**AVIS RELATIF À LA PROTECTION
CONTRE LES EVENTUELS EFFETS NOCIFS ET NUISANCES
PROVOQUÉS PAR LES RAYONNEMENTS NON IONISANTS
GÉNÉRÉS PAR DES ANTENNES ÉMETTRICES STATIONNAIRES**

Commune : FLERON - Exploitant : ORANGE

Référence exploitant : 220L1_2/ 32220L1_2/ 42220L1_2/ 52220L1_2

Rapport n° 1853 / 2025

Figure 1 : Vue en plan des lieux de séjour et des points de contrôle

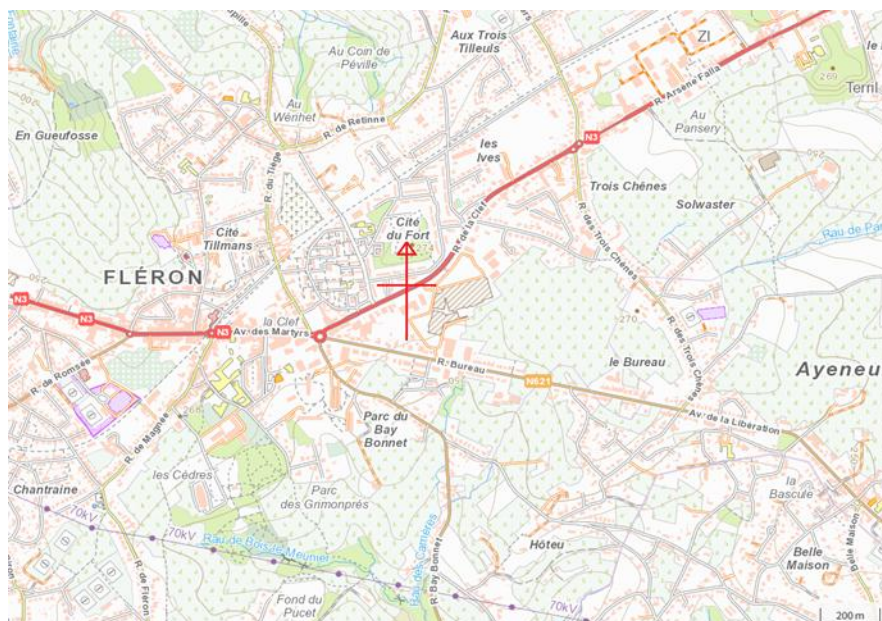
- le numéro du point de contrôle repris sur un des plans de la figure 1;
- le numéro du LS dans lequel se trouve le point de contrôle de la 1^{ère} colonne ;
- l'atténuation d'obstacle prise en compte pour le calcul de l'indice d'exposition dans le LS ;
- le résultat du calcul de l'indice d'exposition.

N° point de contrôle	LS	Atténuation (dB)	Indice d'exposition relatif à la limite par installation IE_i
4	LS4	3,0	0,811
5	LS5	3,0	0,786
3	LS3	3,0	0,747
2	LS2	3,0	0,545
12	LS12	3,0	0,416
11	LS10	3,0	0,408
14	LS14	3,0	0,373
1	LS1	3,0	0,340
13	LS13	3,0	0,245
9	LS8	3,0	0,236
17	LS17	3,0	0,219
8	LS8	3,0	0,200
10	LS10	3,0	0,167
7	LS7	3,0	0,147
15	LS15	3,0	0,144
16	LS15	3,0	0,123
6	LS6	3,0	0,086

En ce qui concerne les antennes de l'installation mentionnées dans le tableau 1, la distance maximale à laquelle la limite pourrait être atteinte, à l'extérieur, est égale à 78,0 m. S'il n'y a pas de LS à une distance inférieure, les antennes respectent forcément la limite d'immission.

Dans le cas des LS situés à l'intérieur des bâtiments, une atténuation d'obstacle est prise en compte et il en résulte que la distance maximale à laquelle la limite pourrait être atteinte se réduit à 55,4 m.

Figure 2 : Vue en plan des installations d'antennes dans un rayon de 300 mètres autour de l'installation faisant l'objet de la demande d'avis

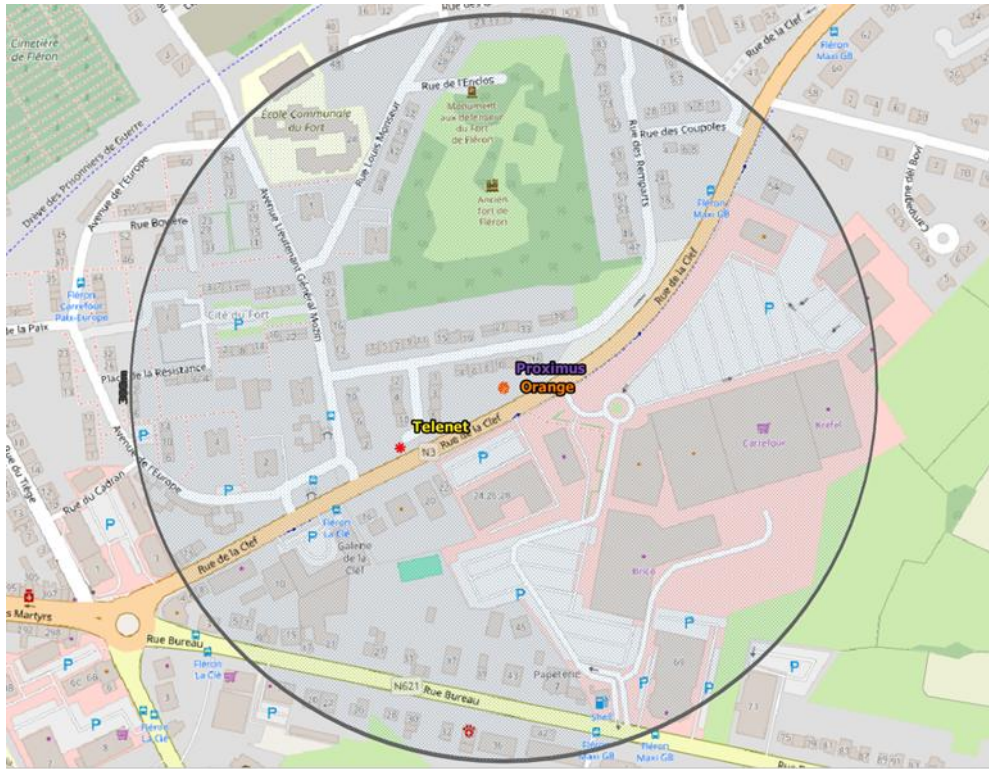
Le plan en projection verticale de la figure 2 indique la localisation des installations d'antennes émettrices stationnaires visées par le décret et situées dans un rayon de 300 mètres autour de l'installation référencée dans le paragraphe 2 et localisée au centre du cercle. Les données de localisation de ces antennes et les avis correspondant sont accessibles via le cadastre en ligne des antennes émettrices stationnaires⁸. Les installations prises en compte dans l'évaluation du respect de la limite cumulative sont les installations d'antennes émettrices déclarées en service par l'exploitant à la date du présent avis, à l'exception de l'installation référencée dans le paragraphe 2 et éventuellement d'autres installations ayant fait l'objet d'une demande d'avis à la même date et qui sont situées à l'intérieur de la zone de 300 mètres de rayon.

- c) dans tous les autres cas, il a été vérifié que la limite cumulative définie à l'article 4, §2 du décret n'est pas dépassée dans les lieux de séjour sur base du nombre d'installations localisées dans la zone d'évaluation de 300 mètres de rayon représentée dans la figure 2, de leur localisation ainsi que des données inscrites dans la figure 1 et au paragraphe 4 du présent avis et dans les avis attestant le respect de la limite par installation ou de la limite abrogée de 3 V/m relatifs aux autres installations reprises dans la figure 2.

Compte tenu des considérations ci-dessus, il apparaît que l'intensité du rayonnement électromagnétique généré, dans les lieux de séjour situés dans un rayon de 300 mètres autour de l'installation référencée dans le paragraphe 2, par l'ensemble des antennes émettrices stationnaires de l'ensemble des exploitants du même site d'antennes émettrices stationnaires respecte la limite fixée à l'article 4, § 2 du décret.
